改善箇所説明図

電動パワーステアリングギヤ

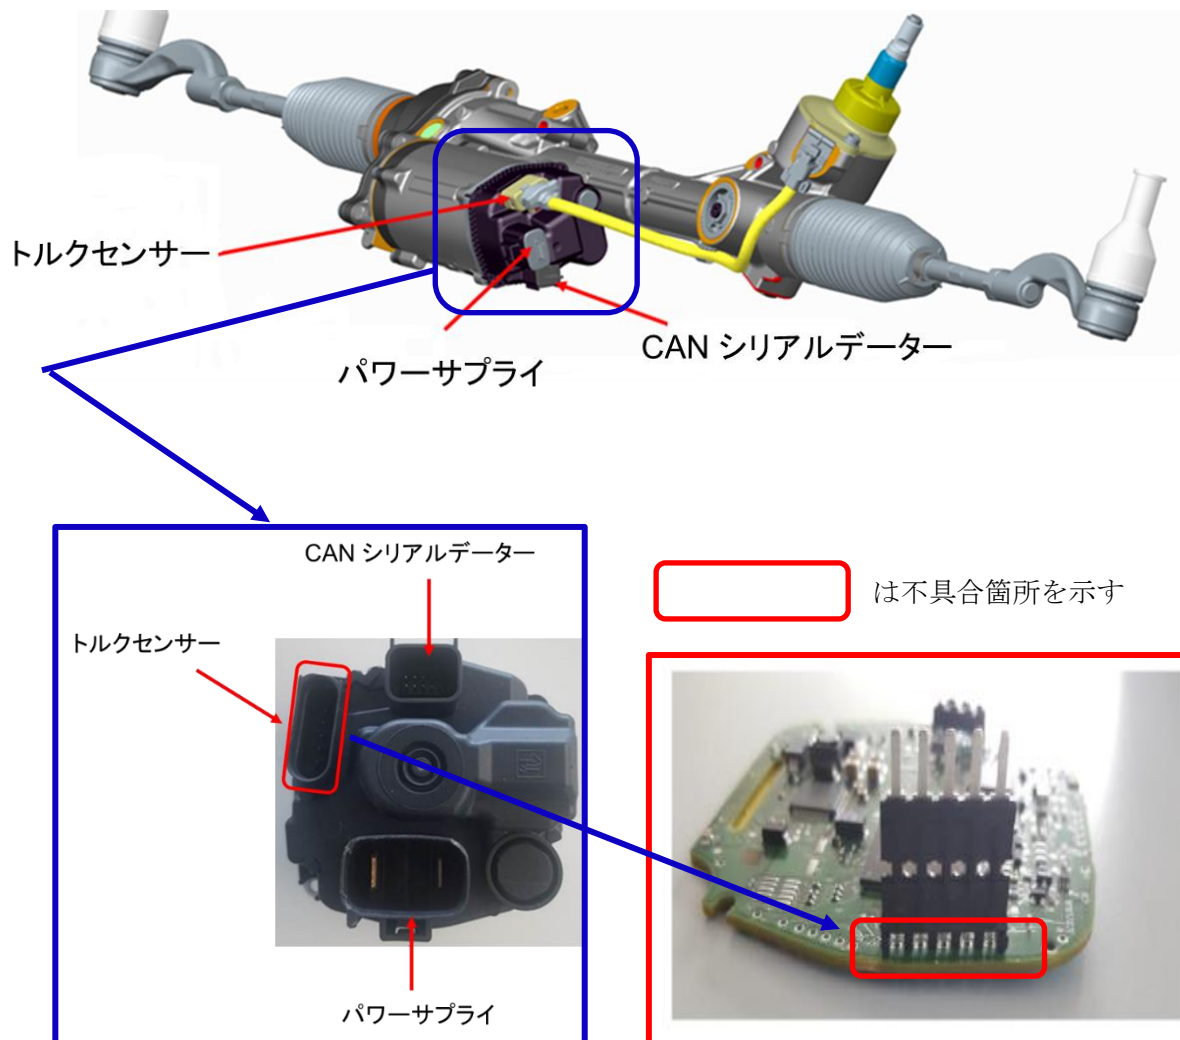
電動パワーステアリングシステムにおいて、コネクタの加工装置のメンテナンスが不十分なため、基板の端子が正しく挿入されていないものがある。そのため、走行振動等により回路が断線し、ステアリングアシストが失われるおそれがある。

全車両、電動パワーステアリングギヤアセンブリを良品に交換する。

左ボディーストラクチャー部に黄色ペイントを塗布する。
